**Aménagements d'hydraulique douce sur
le territoire de la Communauté Urbaine
Le Havre Seine Métropole**

ENQUÊTE PUBLIQUE

Demande de déclaration d'intérêt général

RAPPORT DU COMMISSAIRE ENQUÊTEUR

PAGE 3

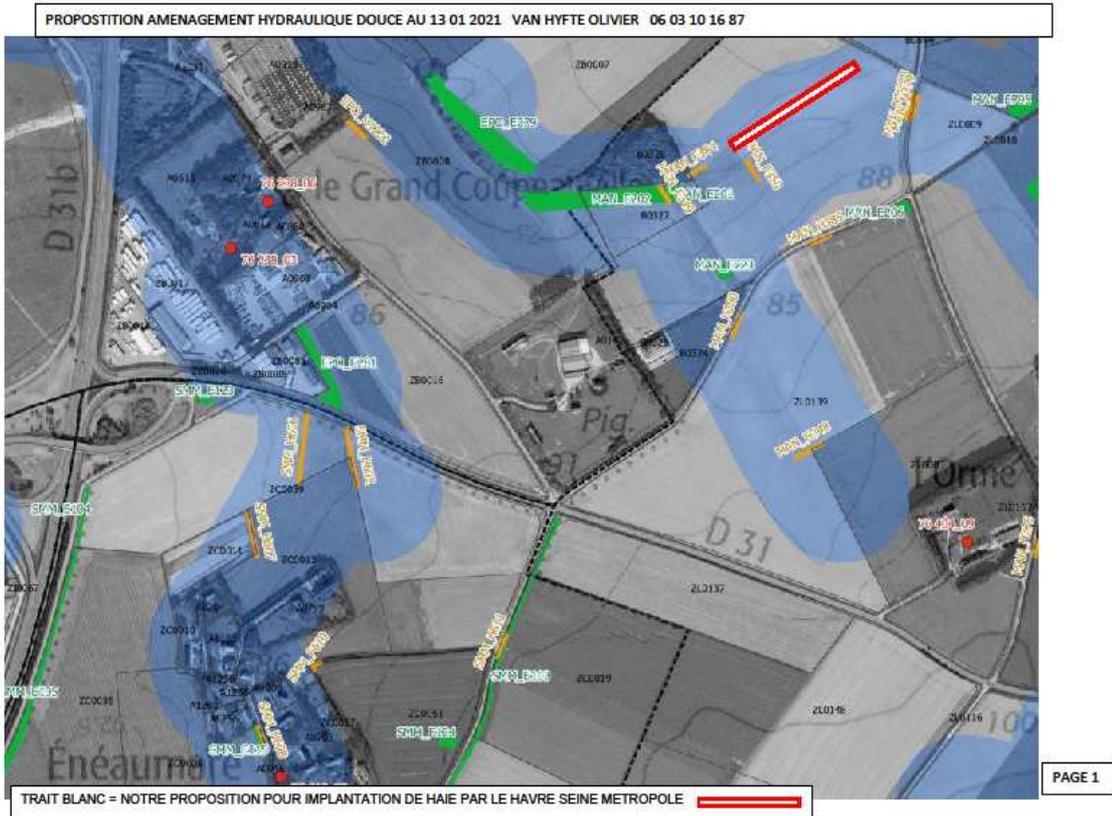
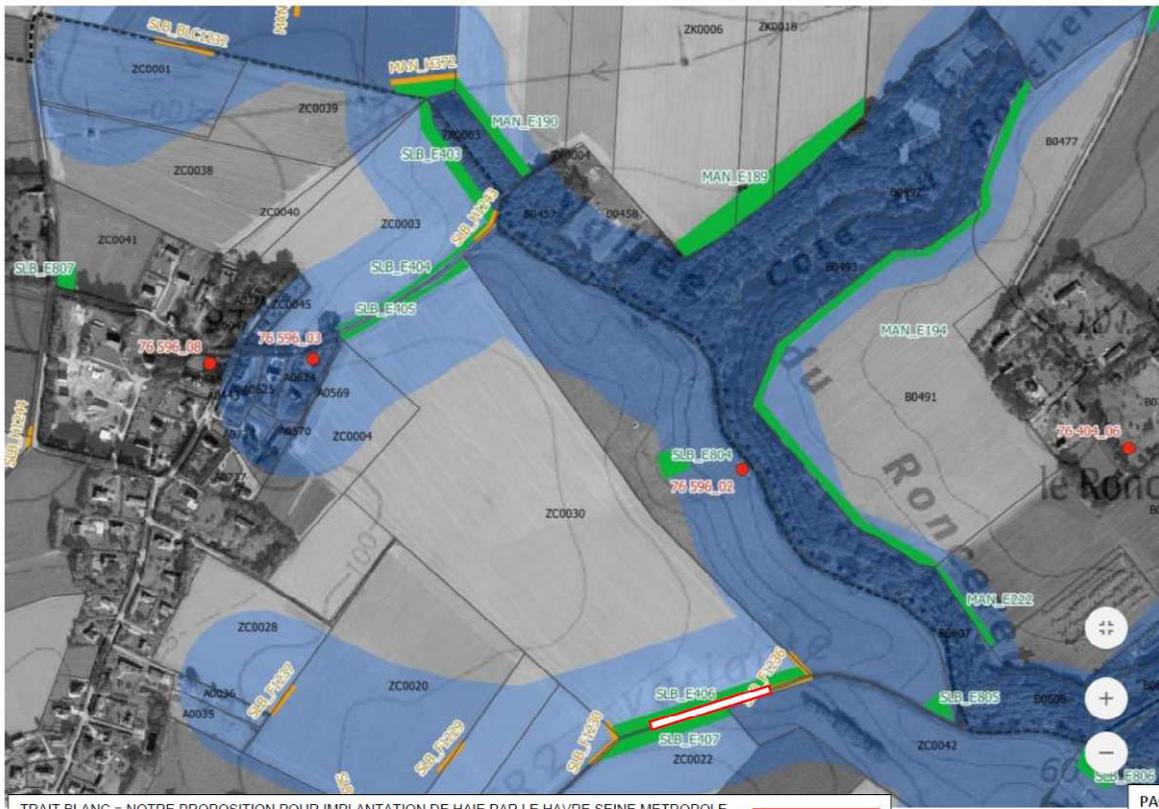
LISTE DES PROPOSITIONS AMENAGEMENTS HYDRAULIQUES DOUCES LE 13 01 2021			N°
N°identifiant	TYPE D'AMENAGEMENT	REMARQUES DE L'AGRICULTEUR EN PLACE VAN HYFTE OLIVIER TEL : 06 03 10 16 87	page
EPO_H1222	AMENAGEMENT LINEAIRE	NON Ne pas mettre d'aménagement linéaire ici car c'est un herbage derrière qui retient les limons. Mais PROPOSITION d'un aménagement linéaire (Haie) sur la parcelle B0329 en perpendiculaire de MAN_F350 : voir feuille jointe page 1 sur 5 trait de couleur blanc entouré de rouge. Pas d'implantation de EPO_H1222.	1

LISTE DES PROPOSITIONS AMENAGEMENTS HYDRAULIQUES DOUCES LE 13 01 2021			N°
N°identifiant	TYPE D'AMENAGEMENT	REMARQUES DE L'AGRICULTEUR EN PLACE VAN HYFTE OLIVIER TEL : 06 03 10 16 87	page
SMM_H606	AMENAGEMENT LINEAIRE	OUI MAIS Décaler cette Haie SMM_H606 dans la jachère existante (prairie entre SMM_H606 et SMM_H602) donc vers l'intérieur de cette jachère et laisser 6 mètres au moins à chaque bout de la jachère existante pour laisser le passage du tracteur. Implantation précise de SMM_H606 à voir ensemble.	1
SMM_H602	AMENAGEMENT LINEAIRE	OUI MAIS Décaler cette Haie SMM_H602 dans la jachère existante (prairie entre SMM_H606 et SMM_H602) donc vers l'intérieur de cette jachère et laisser 6 mètres au moins à chaque bout de la jachère existante pour laisser le passage du tracteur. Implantation précise de SMM_H602 à voir ensemble.	1
MAN_H348	AMENAGEMENT LINEAIRE	OUI MAIS Décaler cette Haie MAN_H348 vers la droite pour ne pas gêner le travail de la parcelle ZL0139. Implantation précise de MAN_H348 à voir ensemble.	1

MAN_H380	AMENAGEMENT LINEAIRE	Pas de remarque particulière sur la Haie MAN_H380, implantation précise à voir ensemble.	1
MAN_H385	AMENAGEMENT LINEAIRE	NON Pas de sortie d'eau sur l'implantation de MAN_H385, pas besoin de Haie ici, OUI à la place POUR une implantation de Haie à décaler vers la droite de MAN_H385, implantation précise à voir ensemble.	1
MAN_H379	AMENAGEMENT LINEAIRE	OUI Pas de remarque particulière sur la Haie MAN_H379, implantation précise à voir ensemble.	1
MAN_ND378	AMENAGEMENT LINEAIRE	OUI MAIS : MAN_ND378 est noté ND = noue ? , pas d'accord pour une noue, PREFERENCE POUR une Haie à cet endroit, implantation précise à voir ensemble.	1
MAN_F350	AMENAGEMENT LINEAIRE	OUI pour Haie ou Fascine MAN_F350, implantation précise à voir ensemble. (Ne pas faire de fossé)	1
MAN_F384	AMENAGEMENT LINEAIRE	OUI pour Haie ou Fascine MAN_F384, implantation à voir ensemble. (Ne pas faire de fossé)	1

MAN_F349	AMENAGEMENT LINEAIRE	OUI pour Haie ou Fascine MAN_F349, implantation précise à voir ensemble. (Ne pas faire de fossé)	1
SLB_F1236	AMENAGEMENT LINEAIRE	OUI, pour Fascine ou Haie SLB_F1236, ET PROPOSITION DE FAIRE UNE HAIE + longue (vers SLB_F1230, sur le bas de la parcelle ZC0030), implantation précise à voir ensemble. Voir trait de couleur blanc entouré de rouge page 3	3
EPT_F923	AMENAGEMENT LINEAIRE	OUI pour EPT_F923 Fascine ou Haie ET PROPOSITION DE FAIRE même une remontée de Fascine ou Haie entre les parcelles ZI0002 et ZI0003 (voir feuille 4, trait en blanc entouré de rouge) , implantation précise à voir ensemble, ce qui fera un L entre EPT_H936 et EPT_F923. (Ne pas faire de fossé)	4
EPT_H936	AMENAGEMENT LINEAIRE	OUI pour EPT_H936 , Haie à faire mais pas aussi longue vers la droite, HAIE A ARRETER AVANT, implantation précise à voir ensemble.	4
EPT_H946	AMENAGEMENT LINEAIRE	NON pour EPT_H946, car EPT_E21 est suffisant (bande enherbée)	4

EPT_H930	AMENAGEMENT LINEAIRE	OUI pour EPT_H930 , d'accord pour Haie ou Fascine implantation précise à voir ensemble.	4
EPT_H918	AMENAGEMENT LINEAIRE	OUI pour EPT_H918 , d'accord pour Haie ou Fascine implantation précise à voir ensemble.	4
EPT_H926	AMENAGEMENT LINEAIRE	OUI pour EPT_H926 , d'accord pour Haie ou Fascine implantation précise à voir ensemble.	4
EPT_H927	AMENAGEMENT LINEAIRE	OUI pour EPT_H927 , d'accord pour Haie ou Fascine implantation à faire en limite de propriété , implantation précise à voir ensemble.	4
EPT_BLC925	AMENAGEMENT LINEAIRE	OUI pour EPT_BLC925 mais si Bande Ligno Cellulosique : MAIS PREFERENCE pour du SAULE plutôt que du Miscanthus ET DE TOUTE FACON PREFERENCE POUR UNE HAIE plutôt que BLC. ET DEMANDE DE CREATION D'UNE HAIE entre ZK0028 et ZK0015 : ce qui ferait une Haie en L pour EPT_BLC925 (voir trait en blanc entouré de rouge sur feuille 5)	5
EPO_E281	AMENAGEMENT SURFACIQUE	OUI pour EPO_E281, d'accord pour bande enherbée, implantation précise à voir ensemble.	1

SMM_E103	AMENAGEMENT SURFACIQUE	OUI pour SMM_E103, d'accord pour bande enherbée, implantation précise à voir ensemble.	1
MAN_E201	AMENAGEMENT SURFACIQUE	OUI pour MAN_E201, d'accord pour bande enherbée, implantation précise à voir ensemble.	1
MAN_E202	AMENAGEMENT SURFACIQUE	OUI pour MAN_E202, d'accord pour bande enherbée, implantation précise à voir ensemble.	1
MAN_E206	AMENAGEMENT SURFACIQUE	NON pour MAN-E206 car c'est noté création d'une zone surfacique de type bande enherbée, alors que nous avons déjà à cet endroit une fascine existante , nous voulons laisser cet aménagement linéaire existant = FASCINE DE SAULES , pas de bande enherbée	1
MAN_E223	AMENAGEMENT SURFACIQUE	NON pour MAN-E223 car nous avons déjà toute une large bande enherbée qui part de la route jusqu'au bois se situant en contre bas (et cela lutte déjà contre l'érosion).	1
MAN_E207	AMENAGEMENT SURFACIQUE	NON pour MAN-E207 car nous avons déjà toute une bande enherbée à cet endroit.	2

MAN_E208	AMENAGEMENT SURFACIQUE	OUI pour MAN_E208, d'accord pour bande enherbée, implantation précise à voir ensemble.	2

TRAIT BLANC = NOTRE PROPOSITION POUR IMPLANTATION DE HAIE PAR LE HAVRE SEINE METROPOLE

ruissellement et de limiter la formation de ravine en étalant la lame d'eau. Pour vous répondre précisément, nous vous recontacterons pour faire le tour des propositions sur le terrain et discuter des modifications possibles.

PJ : photos inondations + plan

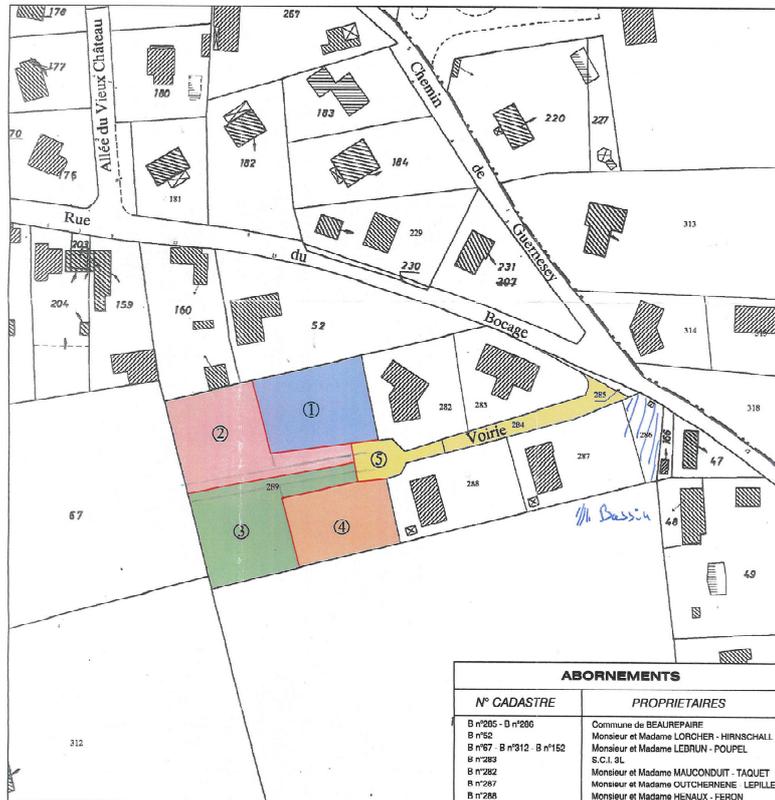
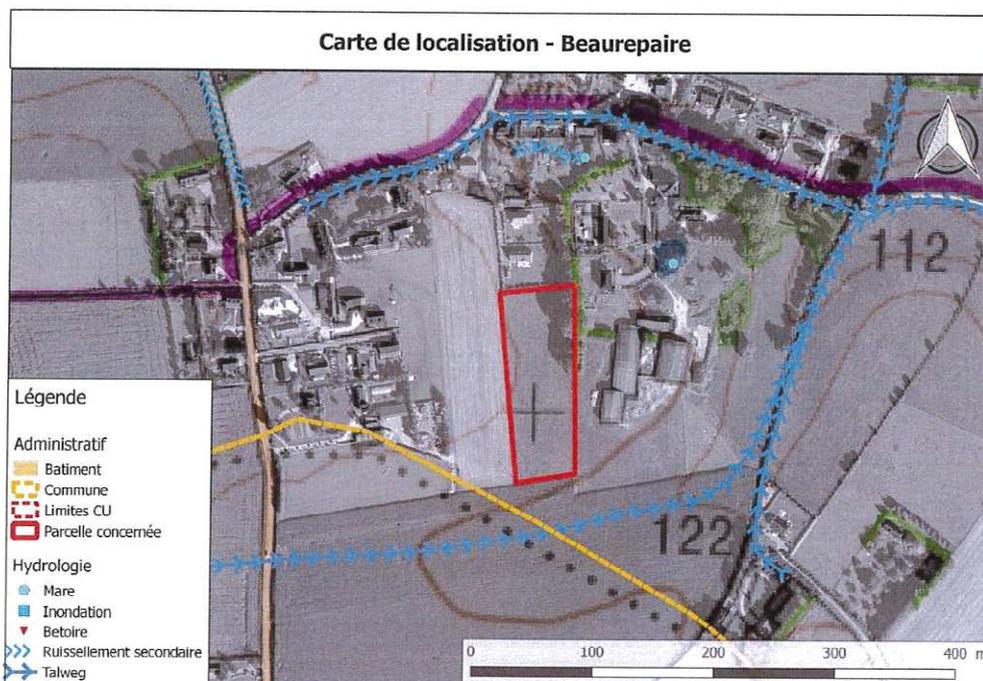
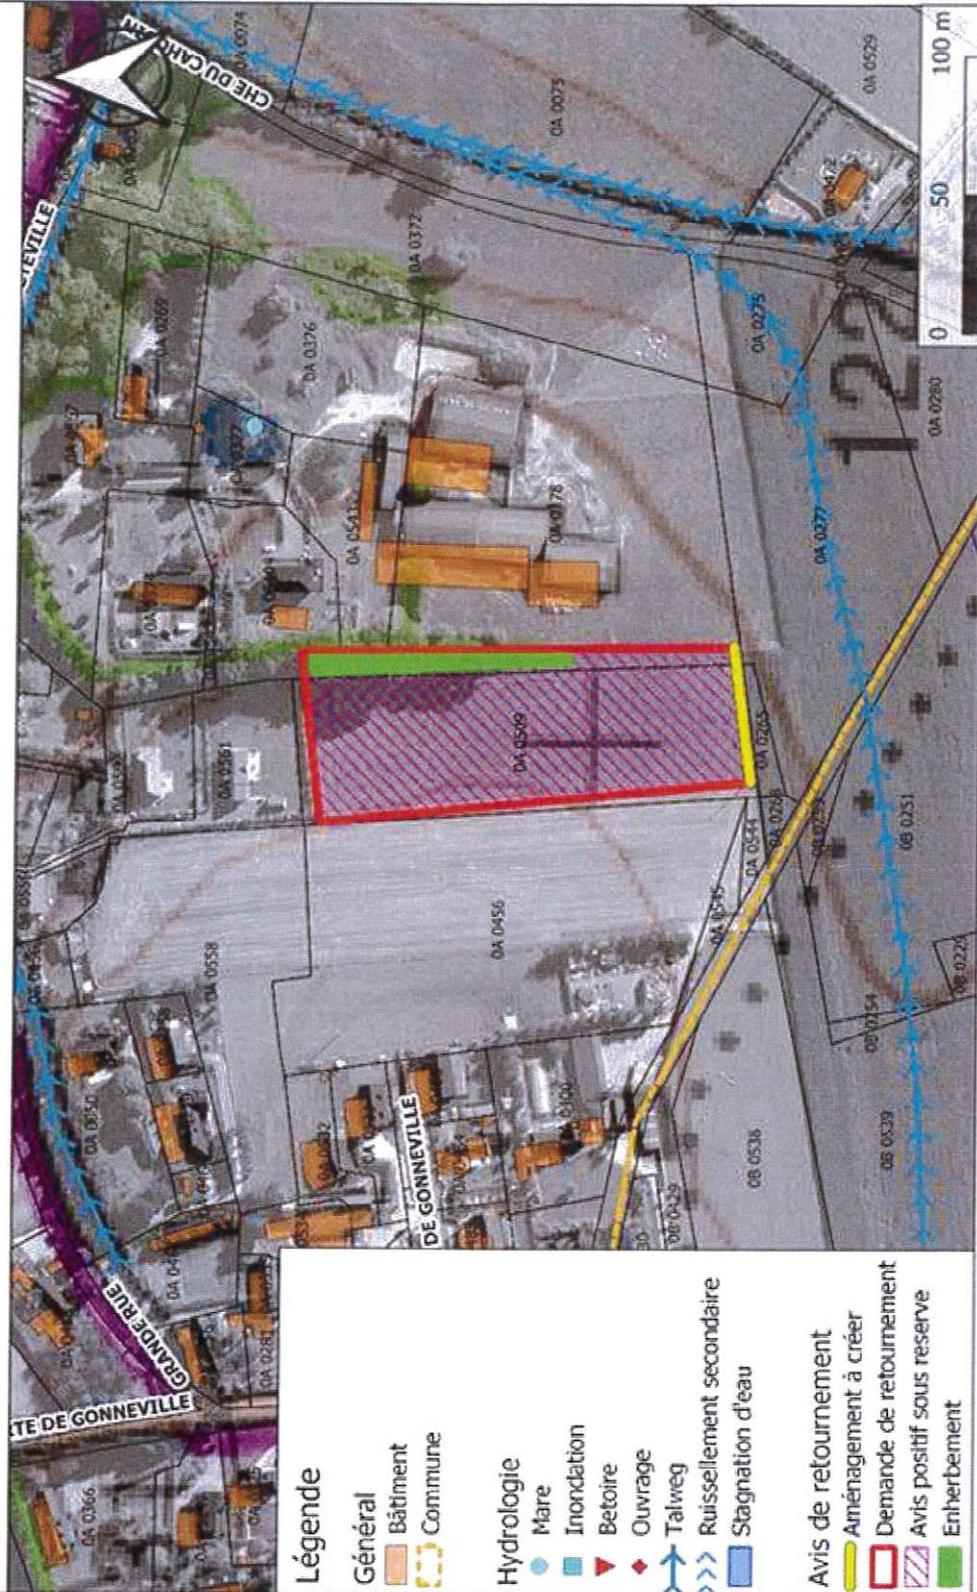
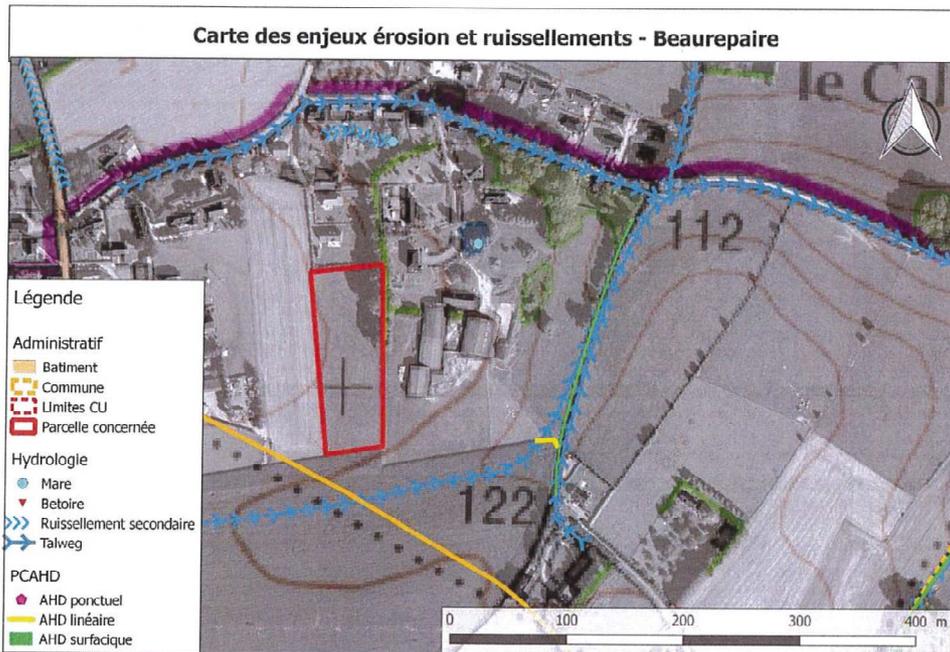
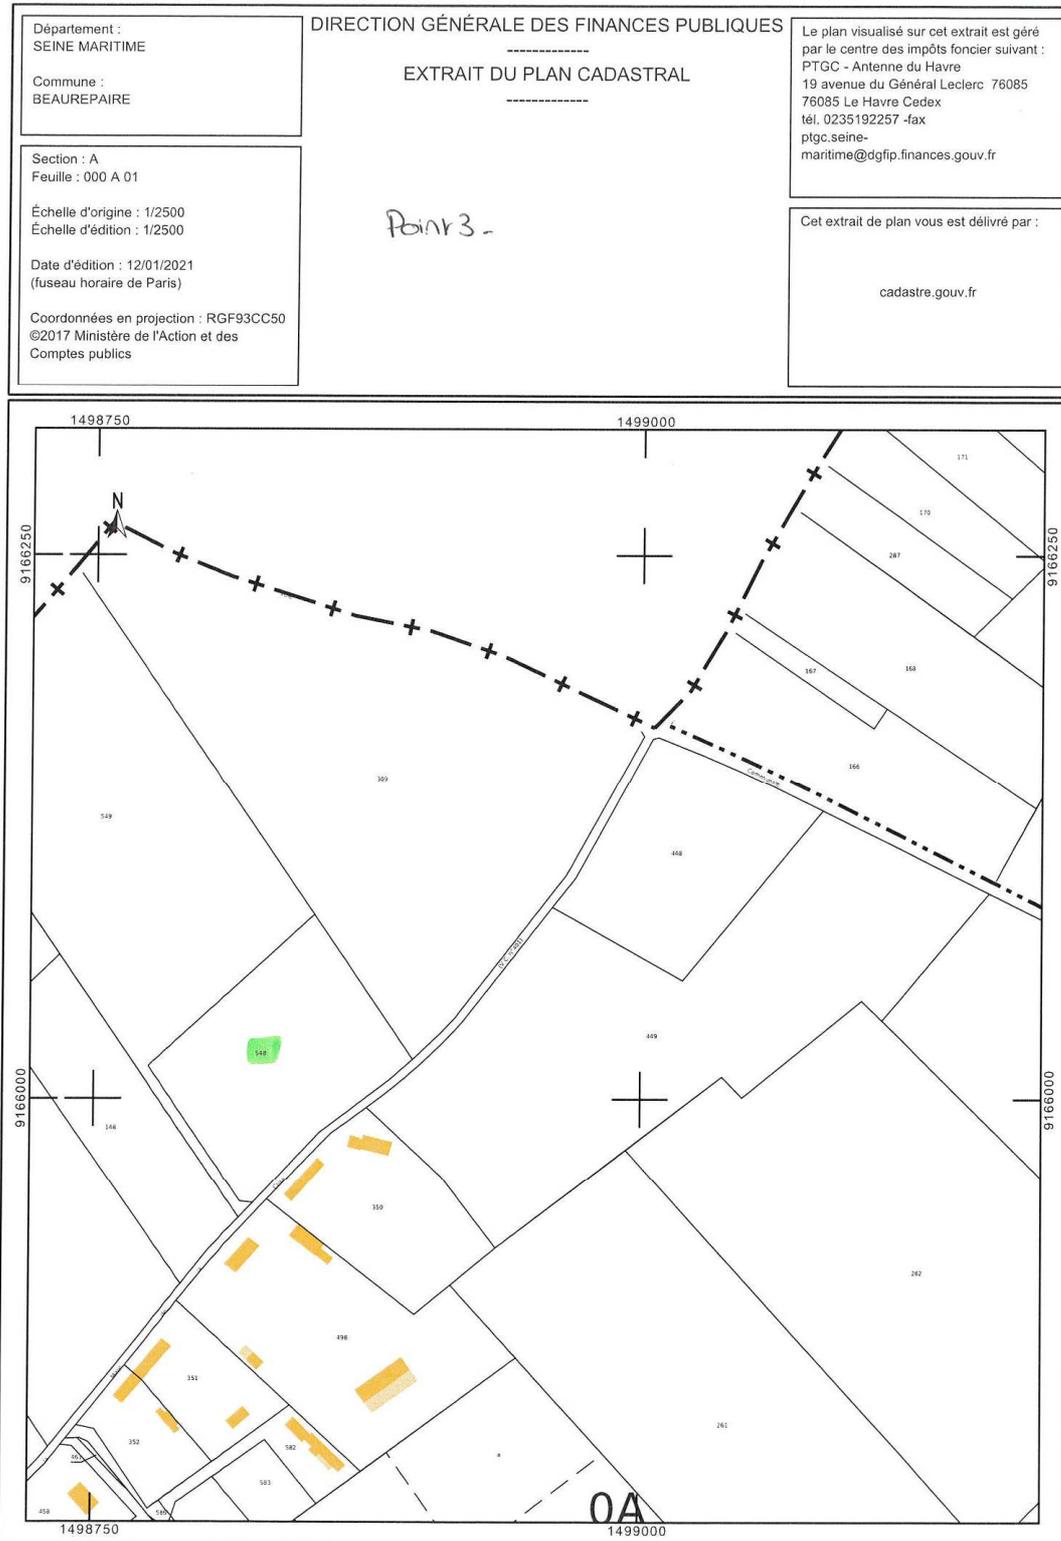
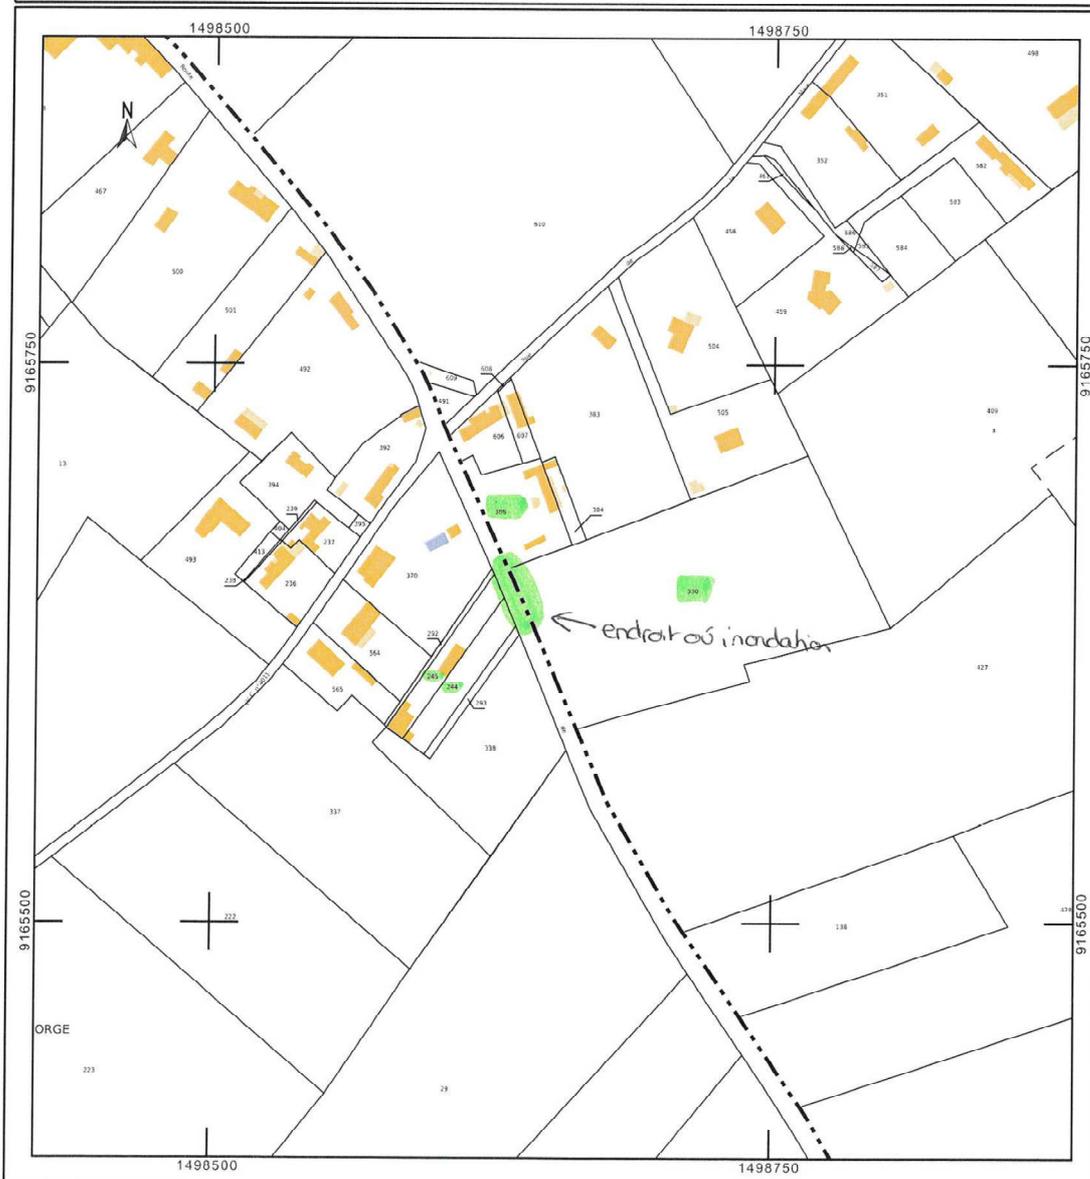
2) Demande de retournement Sautreuil chemin du fief d'Octeville
M Sautreuil a fait une demande de retournement de prairie à la Communauté Urbaine pour la parcelle A509. Un avis favorable a été délivré sous réserve d'aménagement à mettre en place : haie hydraulique de 50ml et bande enherbée de 5m de large le long du clos mesure. La parcelle a été retournée avant l'accord et les aménagements n'ont pas été effectués depuis.
PJ : documents CU

Risque(s) identifié(s)	
PCAHD (Plans Communaux d'Aménagements d'Hydraulique Douce) de 2019	- Aucune préconisation
Enjeux en aval immédiat :	
<ul style="list-style-type: none"> - Ruissellements / érosion - Voirie 	
Avis synthétiques formulés après étude des risques identifiés (cf I et II)	
Avis formulé au titre de la lutte contre l'érosion et le ruissellement des sols	Avis favorable sous réserves
Avis global de la Communauté Urbaine Le Havre Seine Métropole (LHSM)	
Avis favorable sous réserve (surface en ha)	1
Avis défavorable (surface en ha)	0
Aménagement(s) à mettre en place en cas d'avis favorable sous réserve (voir la carte « avis »)	
<ul style="list-style-type: none"> - Haie hydraulique de 50 mètres linéaire (ml) ; - Bande enherbée de 5 mètres de large le long du clos mesure. 	
Recommandations	
<p>Le retournement d'une prairie engendre une augmentation des volumes de ruissellements. Par exemple, le passage d'une prairie à une culture de type maïs, engendre une augmentation des ruissellements de l'ordre de 150m³ par hectare pour une pluie décennale (50 à 60 mm en 24h).</p> <p>Pour votre information, en cas d'inondation ou de coulées de boues en aval de la parcelle mise en culture, votre responsabilité pourra être engagée.</p> <p>Les destructions de prairies engendrent une forte libération d'azote durant les deux premières années (entre 400 et 700 unités par hectare), nous vous conseillons d'adapter vos rotations et vos pratiques (fertilisation et intercultures) pour limiter le transfert de cet azote vers les eaux souterraines.</p> <p>Important : En cas de destruction de prairie, l'agriculteur se doit de faire en sorte de ne pas générer de ruissellements sur les enjeux situés en aval (sens de travail du sol, pratiques culturales, aménagements d'hydraulique douce etc...). L'entrée de champ doit être positionnée si possible sur la partie amont de la parcelle ou être aménagée dans le cas contraire. En cas de culture de pommes de terre sur la parcelle, il est fortement recommandé de réaliser des micros rétention entre les buttes et de mettre préalablement en place, une bande enherbée d'une largeur proportionnelle à la longueur de pente de la parcelle (voir les prescriptions ci-après).</p> <p>A défaut de maintien en herbe de la parcelle, Le Havre Seine Métropole conseille de maintenir une bande enherbée ou tout autre couverture végétale pérenne économe en intrant (type Bande Lignocellulosique : saule, miscanthus, etc...) dans le fond de talweg et de protéger les bétouilles avec le maintien de 400 m² d'herbe autour, ou en amont pour la protéger.</p>

Aucun aménagement n'est prévu au niveau des parcelles A330/A386/A245-244 sachant que la RD32 est systématiquement inondée par l'écoulement des eaux des parcelles A013-A009-A0337 (SBO-03-N046)

Merci pour votre participation active et détaillée à ce dossier. Le bassin n'est pas référencé car il ne s'agit pas d'un aménagement d'hydraulique douce mais nous avons connaissance de ce point suite à des rendez-vous de terrain. Nous reviendrons vers vous pour vous apporter des solutions. Concernant les demandes de retournements d'herbage (cf. en préambule « Hydraulique douce et retournement d'herbage »), l'avis donné par la Communauté Urbaine n'est que consultatif. Notre travail est d'expliquer au mieux aux exploitants les conséquences d'un retournement et de les inciter très fortement à mettre les compensations en place. Nous sommes aussi vigilants sur ces zones pour rappeler l'exploitant en cas de problème. La remarque concernant l'inondation de la RD32 est connue (rendez-vous de terrain avec les élus). Un travail avec le Département permettra d'étudier les solutions.
